東海第二発電所  
新規制基準への適合性に係る  
主な変更点について

平成30年4月27日  
日本原子力発電株式会社

# 説明項目

2.6.2 (2)有効性評価の条件

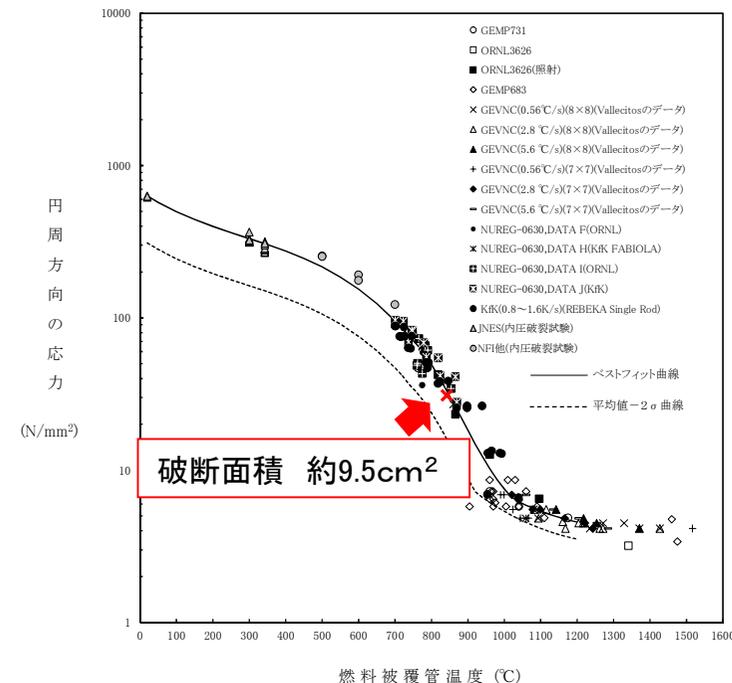
LOCA時注水機能喪失における事故条件(破断面積)設定の考え方について、以下のとおり明確化した。

- 破断面積約3.7cm<sup>2</sup>;  
炉心損傷防止対策の有効性を確認する上で、事故シーケンスグループ「LOCA時注水機能喪失」の事象進展の特徴を代表できる破断面積として設定
- 破断面積約9.5cm<sup>2</sup>;  
事故条件(破断面積)の不確かさの影響評価における感度解析の破断面積として設定
  - 原子炉減圧操作の開始時間は、確認・操作時間を考慮して設定しており、破断面積の違いの影響を受けないことから運転員等操作時間に与える影響はないことを確認
  - 感度解析により燃料被覆管の破裂発生防止が可能(燃料被覆管最高温度 約842℃)であり、かつ評価項目を満足することを確認
